2020年4月22日  
関西電力株式会社

**大飯・美浜発電所 緊急時対策所新設に伴う  
統合原子力防災ネットワーク構成変更について**

改1 2020年 3月30日  
初版 2019年10月24日

### ■【大 飯】統合原子力防災ネットワーク構成変更について（ステップ1）

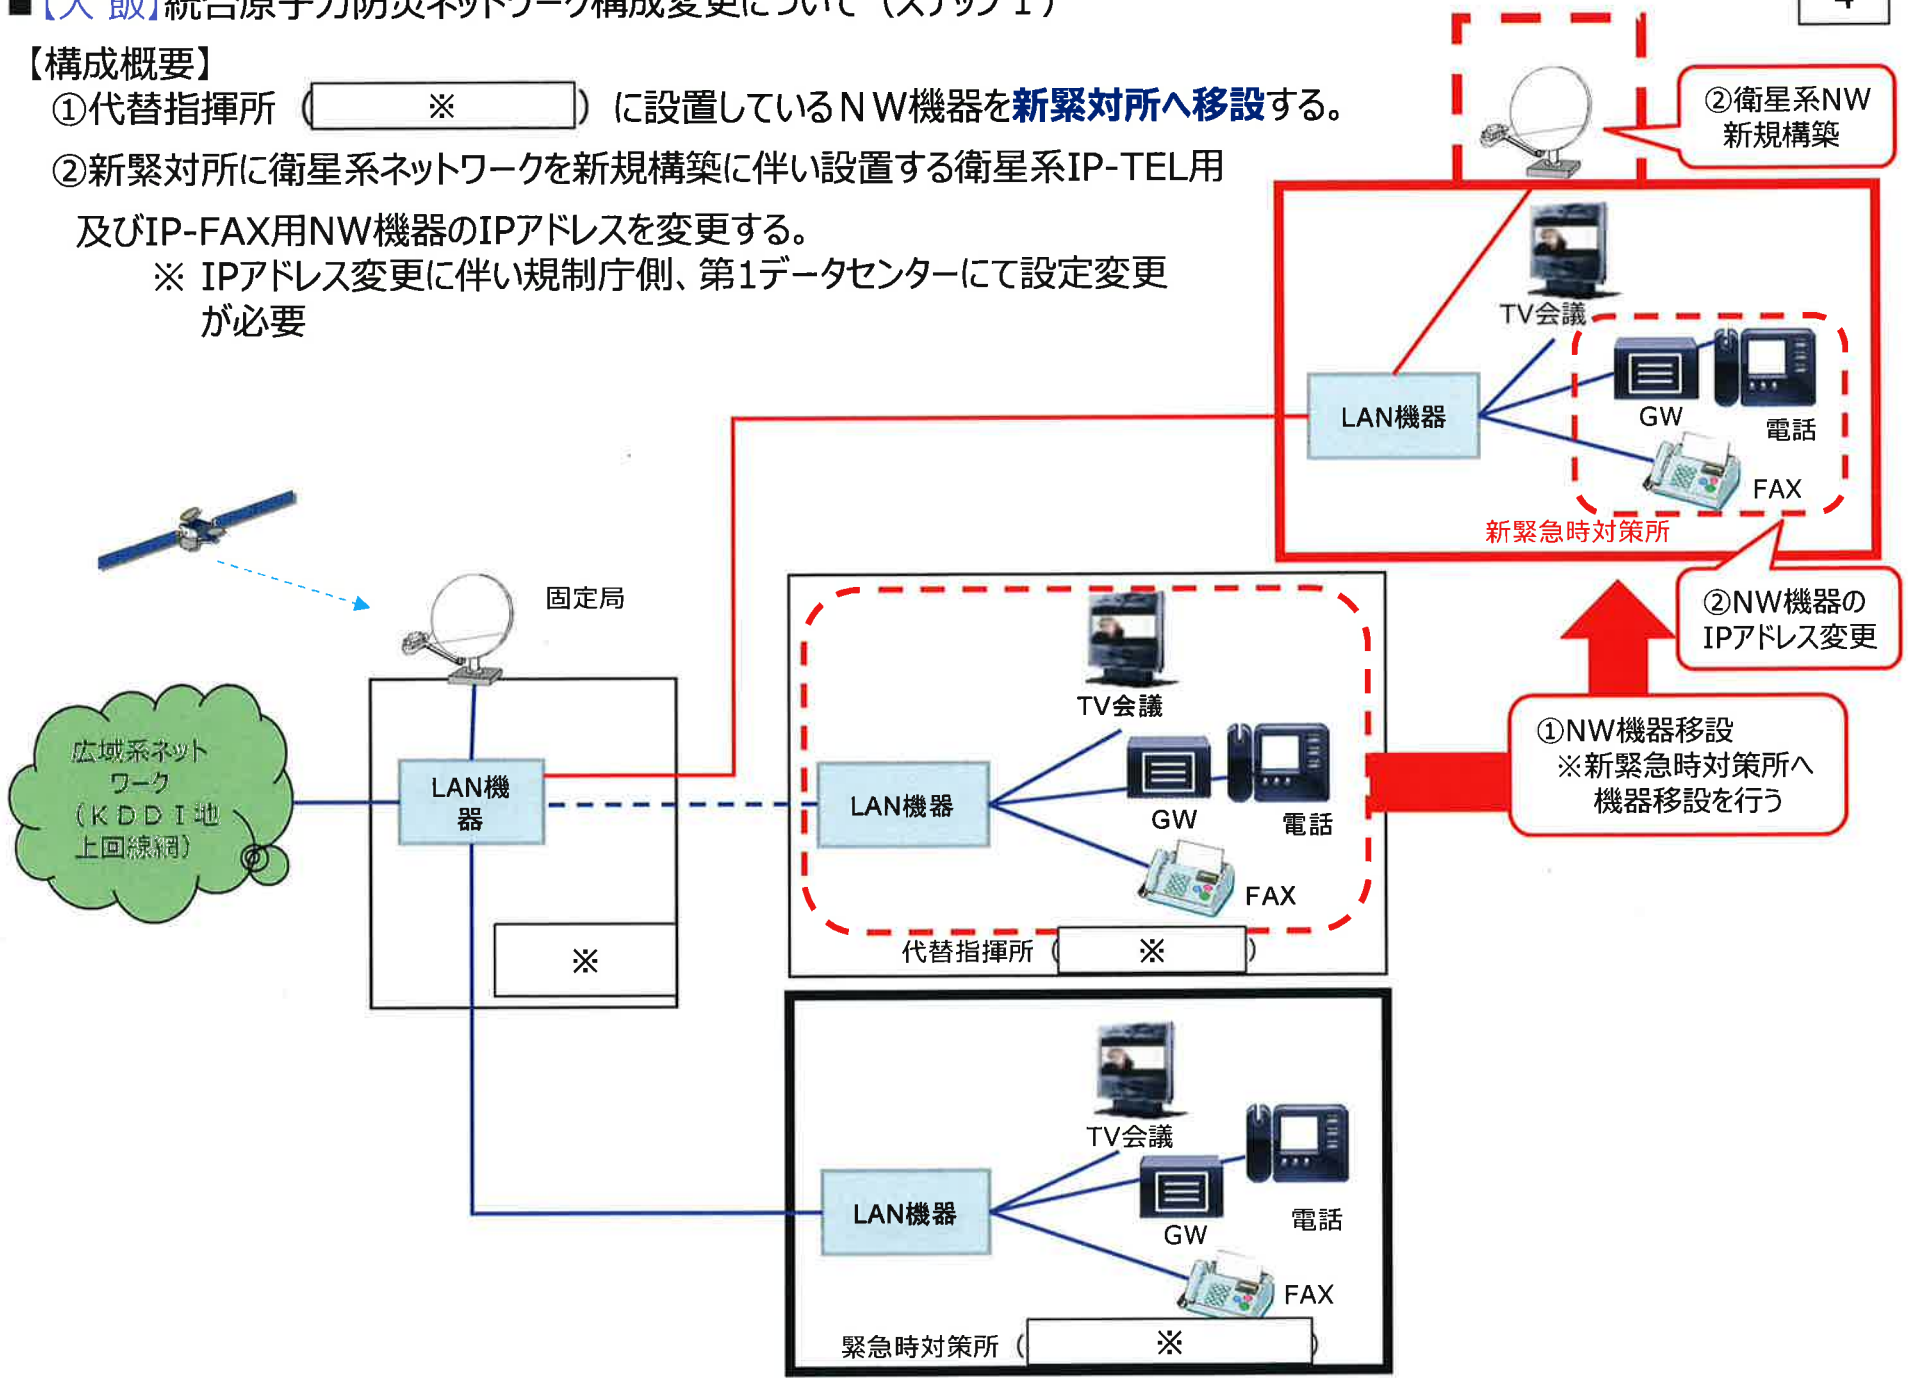
- ①代替指揮所（※）に設置しているNW機器を**新緊急対策所へ移設**する。
  - ②新緊急対策所に衛星系ネットワークを新規構築に伴い設置する衛星系IP-TEL用及びIP-FAX用NW機器のIPアドレスを変更。
- ※ IPアドレス変更に伴い規制庁側、第1データセンターにて設定変更が必要

## ■【大飯】統合原子力防災ネットワーク構成変更について（ステップ2）

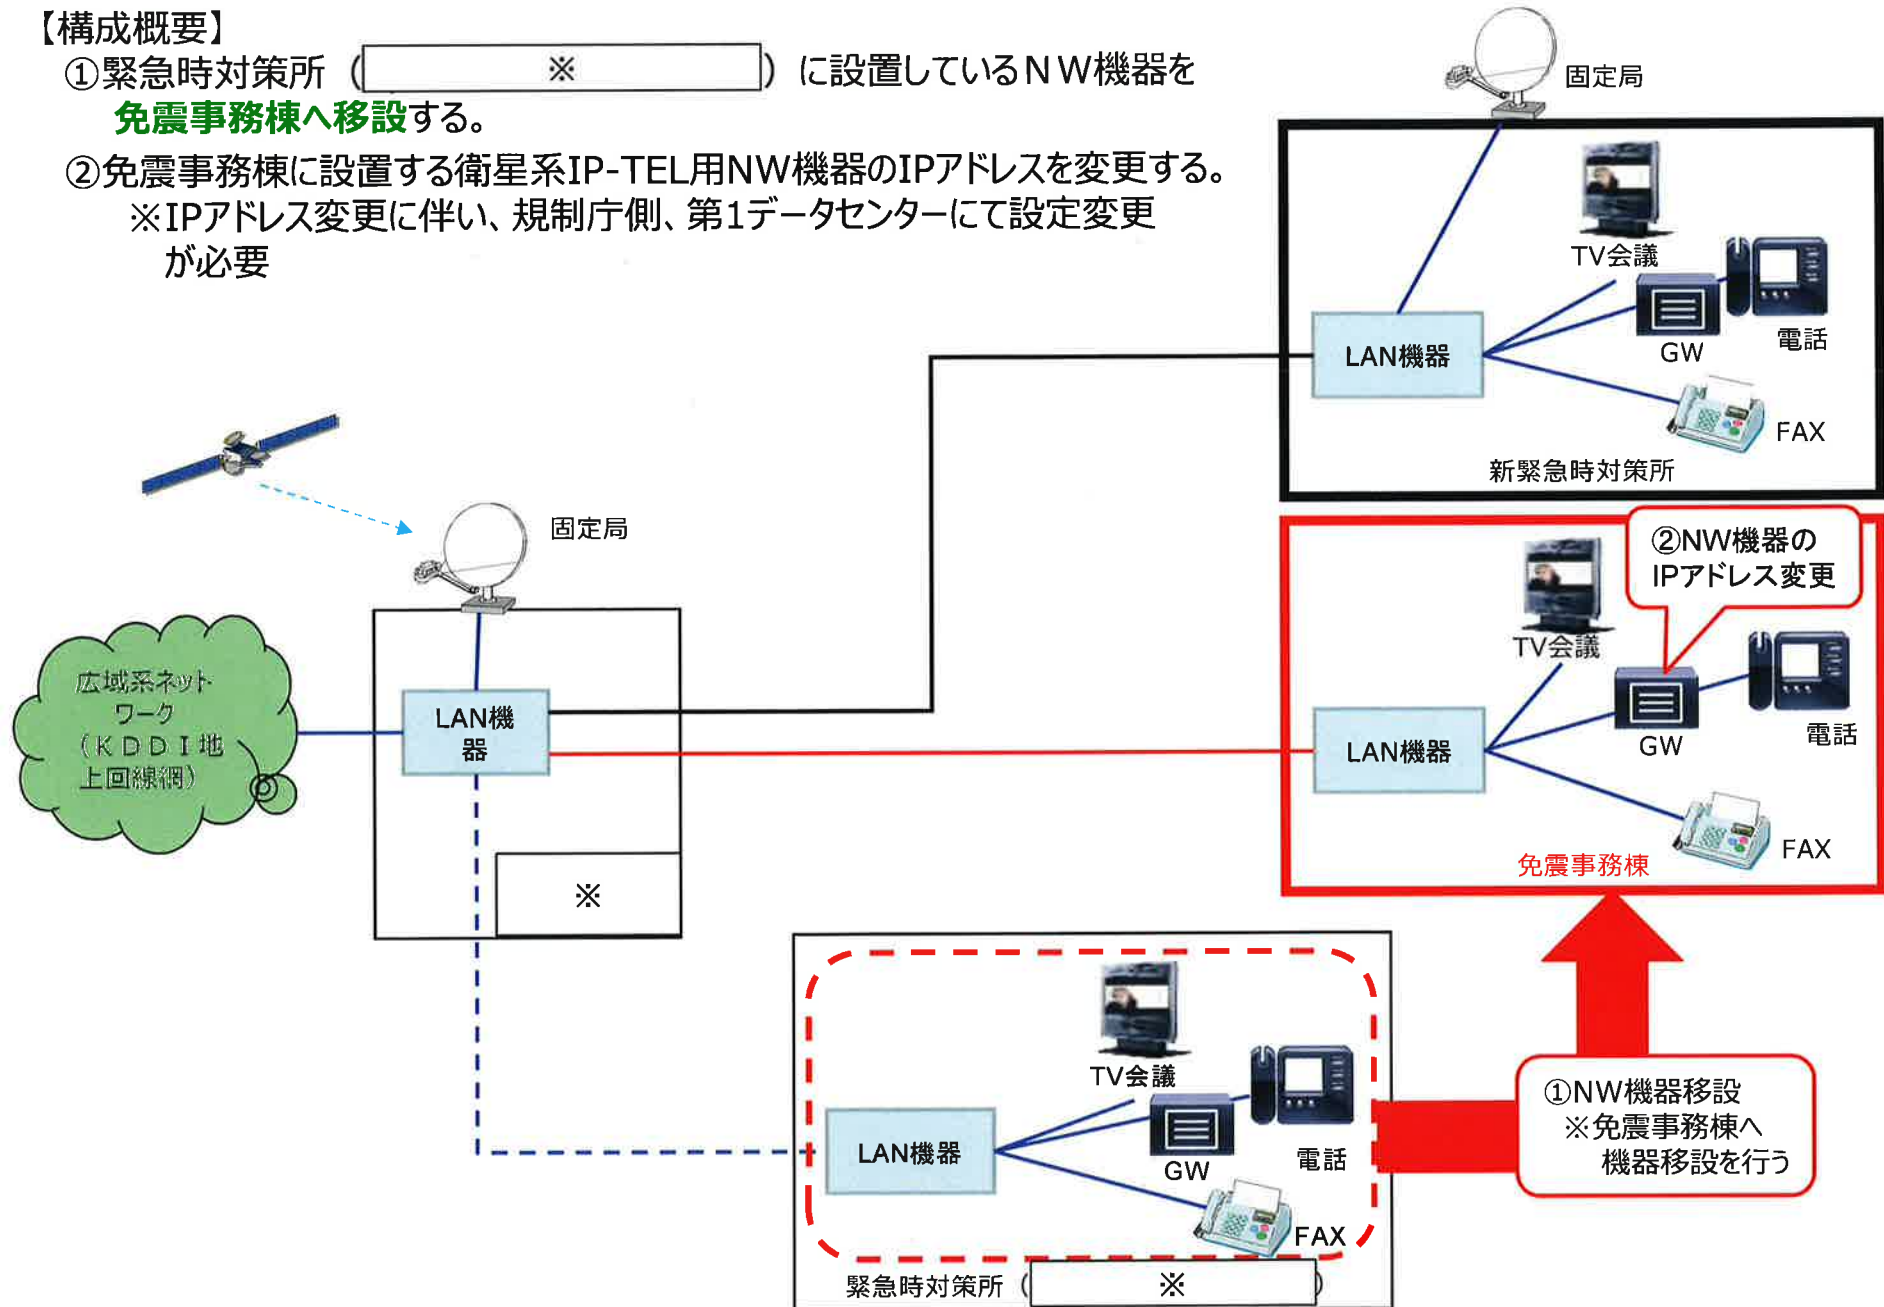
- ①緊急時対策所（※）に設置しているNW機器を  
**免震事務棟へ移設**する。
- ②免震事務棟に設置する衛星系IP-TEL用NW機器のIPアドレスを変更する。  
※IPアドレス変更に伴い、規制庁側、第1データセンターにて設定変更が必要

# ■【美浜】統合原子力防災ネットワーク構成変更について（ステップ1）

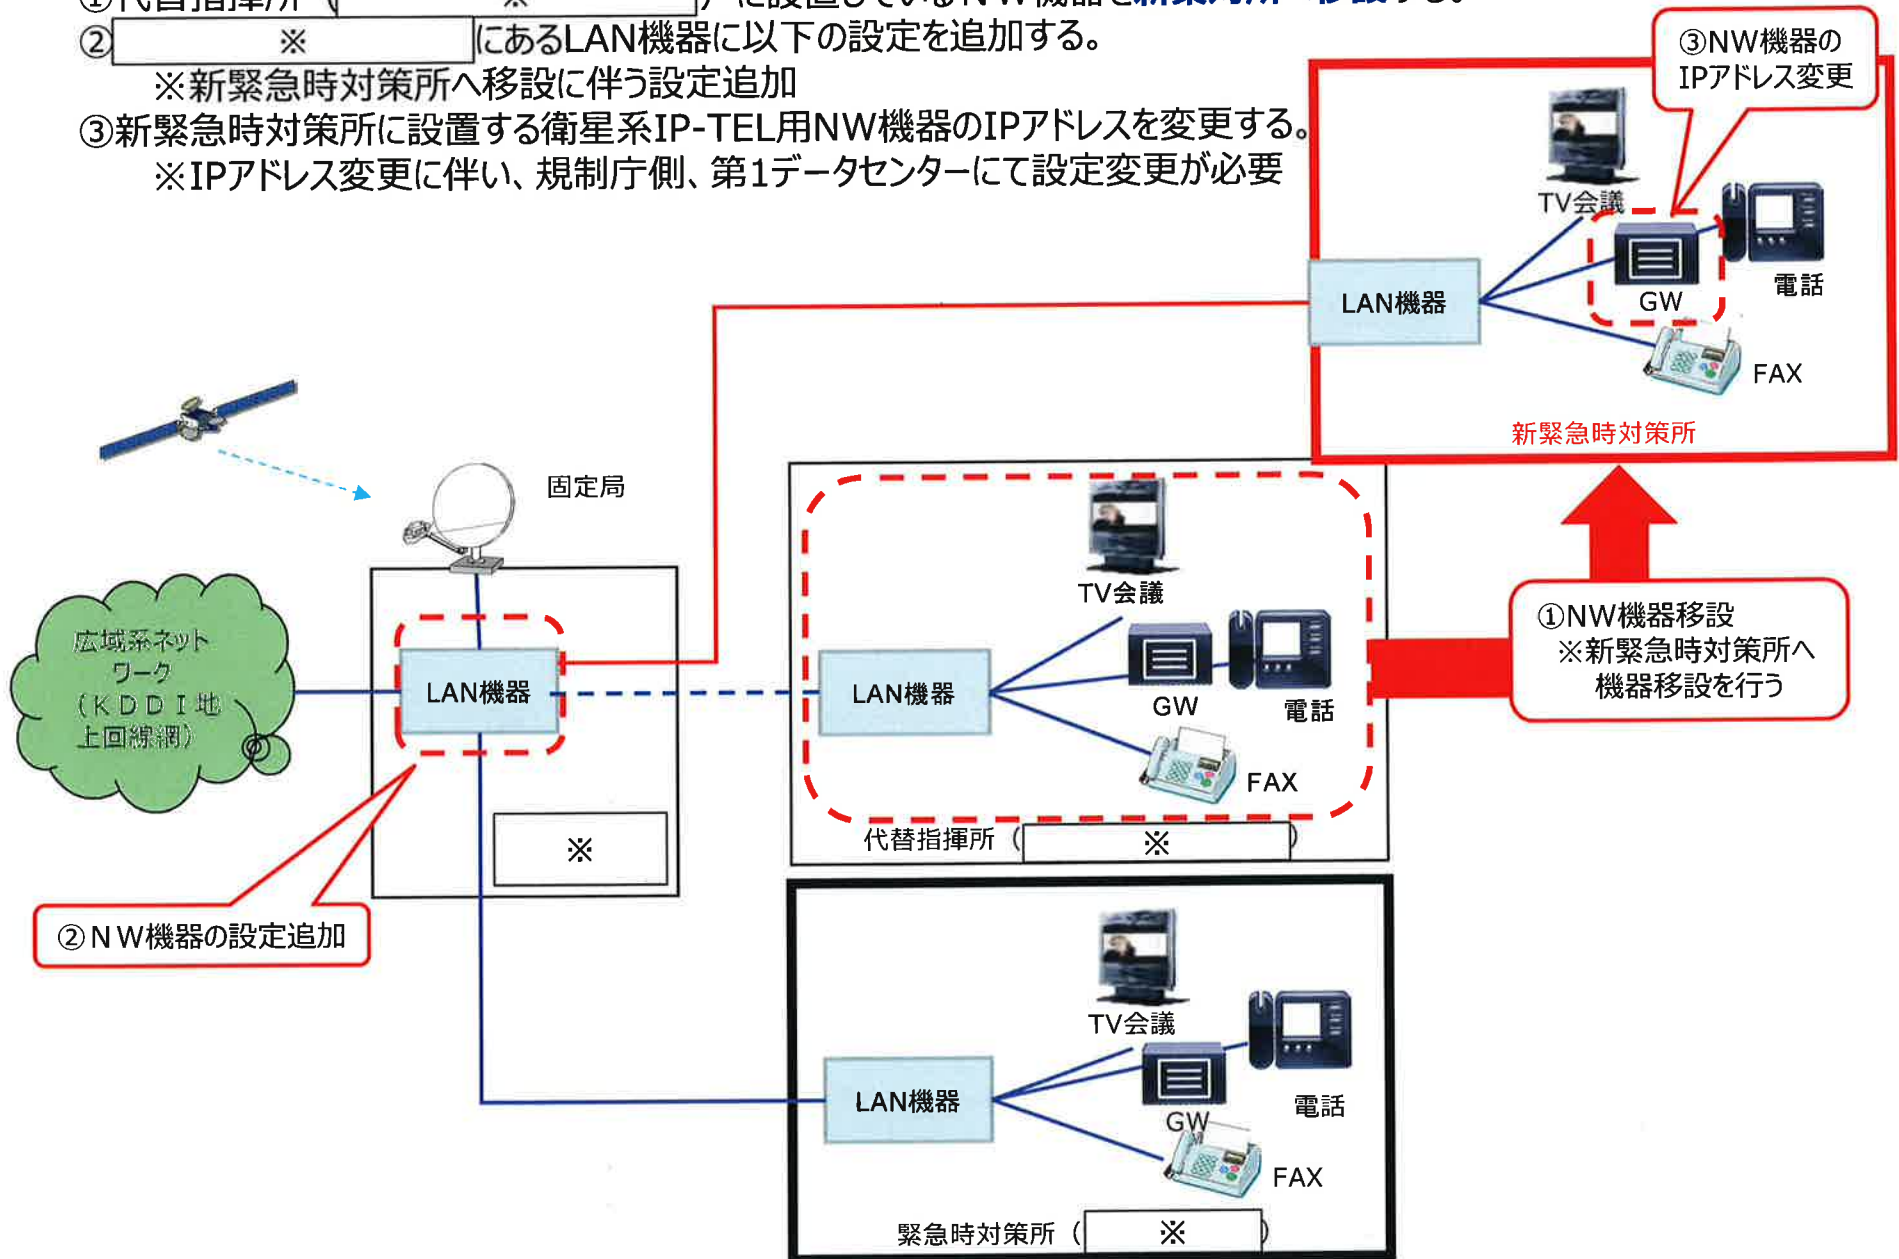
- ①代替指揮所（※）に設置しているNW機器を**新緊急対策所へ移設**する。
- ②※にあるLAN機器に以下の設定を追加  
※新緊急対策所へ移設に伴う設定追加
- ③新緊急対策所に設置する衛星系IP-TEL用NW機器のIPアドレスを変更する。  
※IPアドレス変更に伴い、規制庁側、第1データセンターにて設定変更が必要

## ■【美浜】統合原子力防災ネットワーク構成変更について（ステップ2）

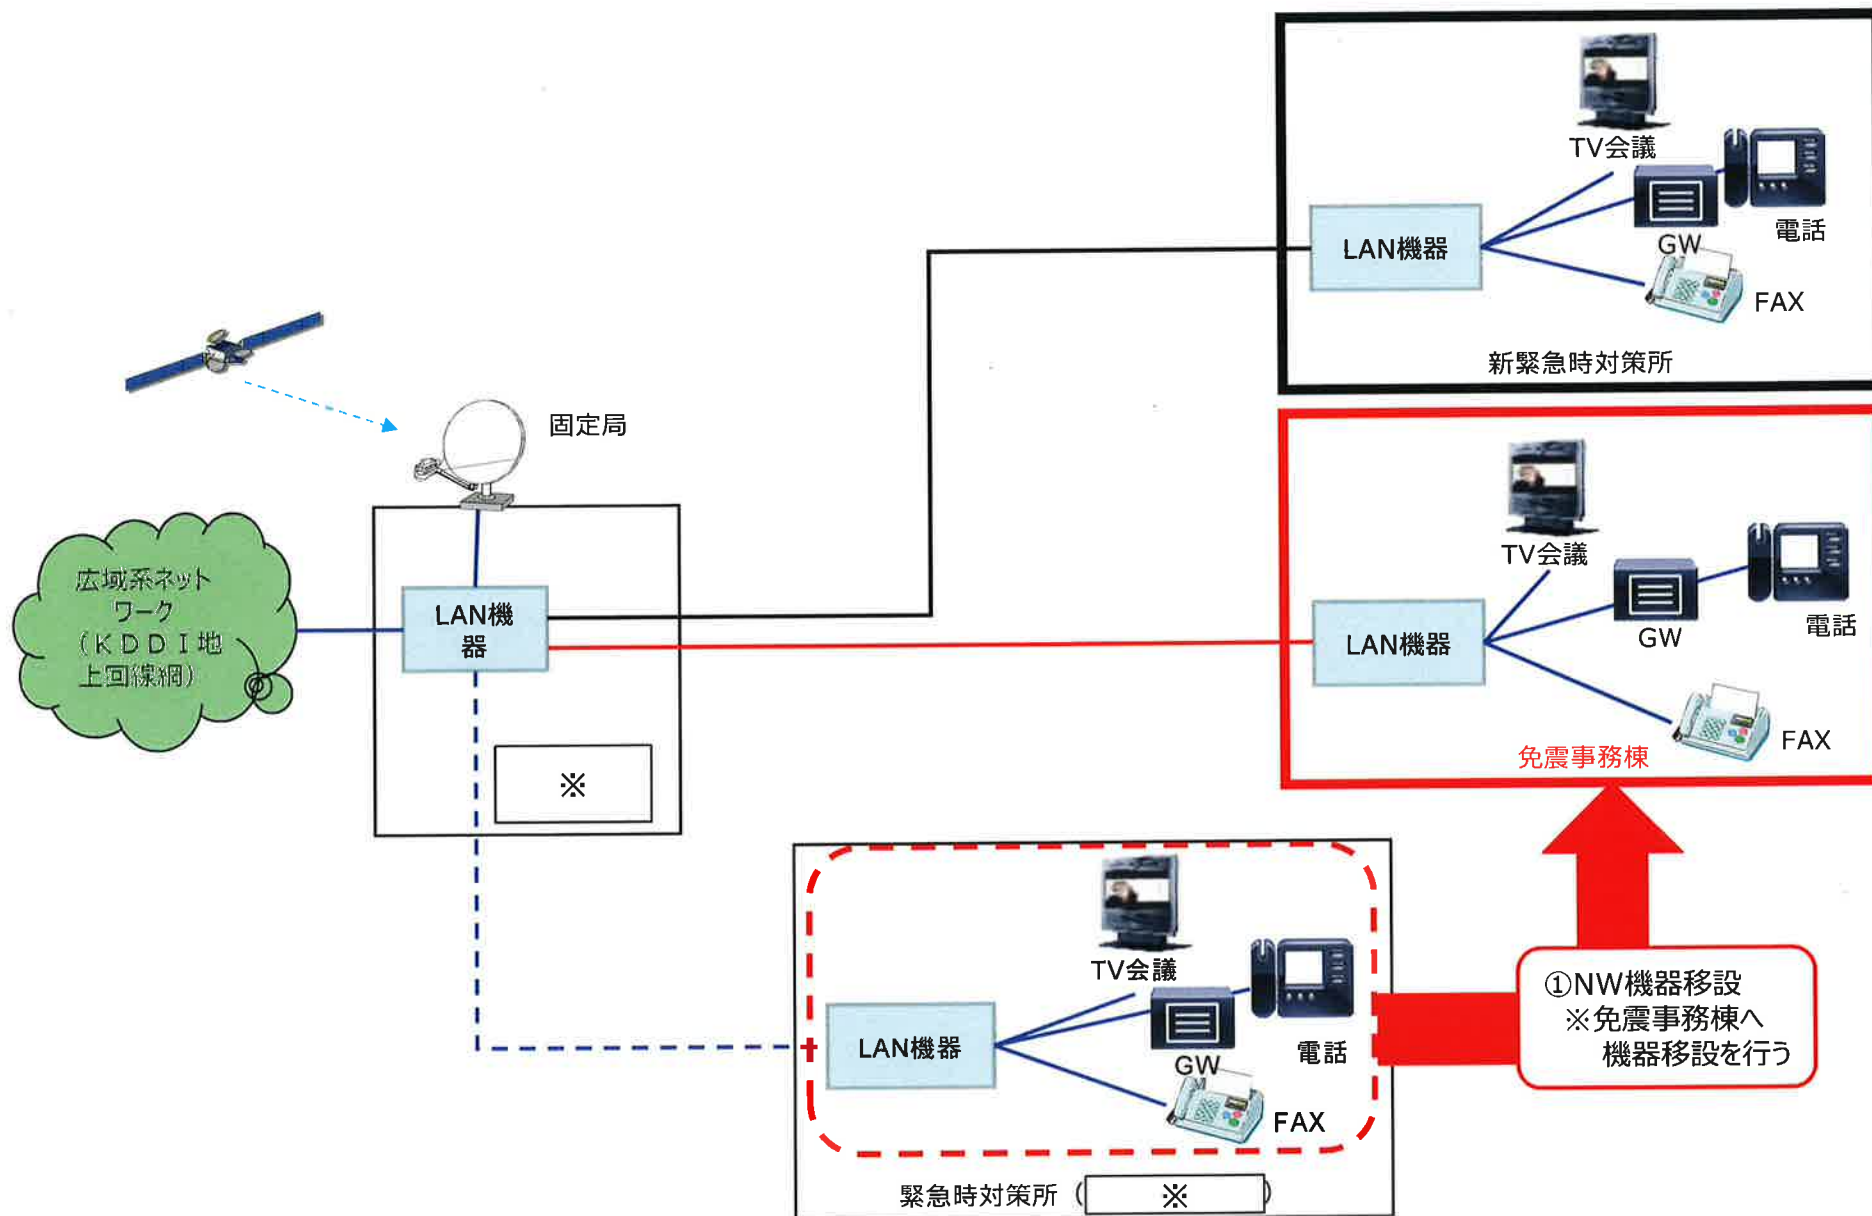
- ①緊急時対策所（※）に設置しているNW機器を免震事務棟へ移設する。
